新竹縣政府工程查核代表照片表

工程名稱：110 年度(112 年執行)油彈庫睦鄰工作專案補助計畫工程-關西鎮東山里道路護岸暨溝渠等環境改善工程

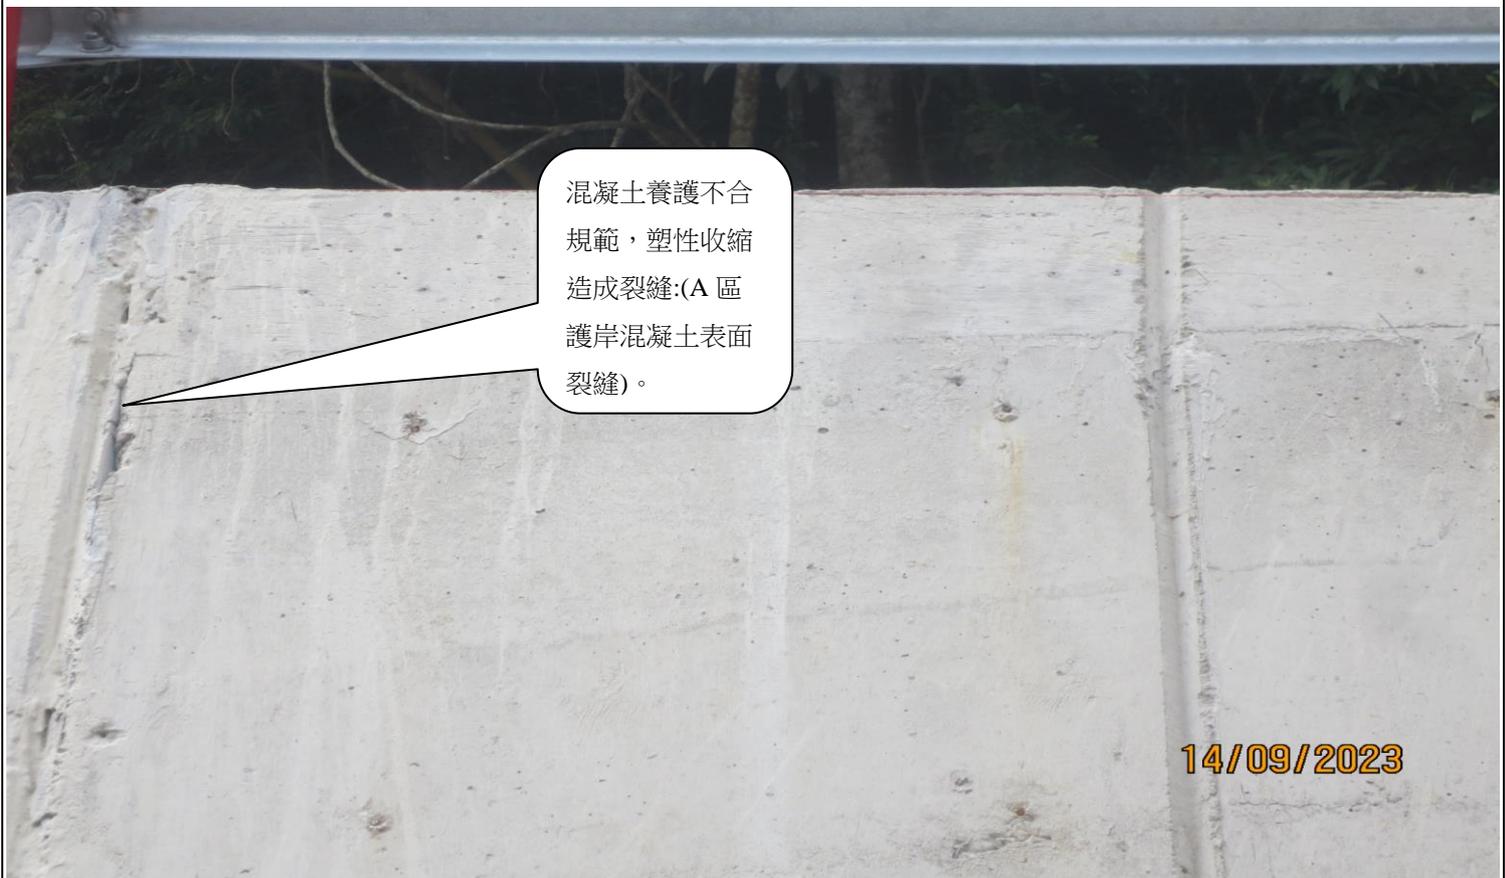
混凝土表面殘留雜物(如鐵絲、鐵件、模板)。(D 區擋土牆混凝土表面殘留雜物鐵絲)。
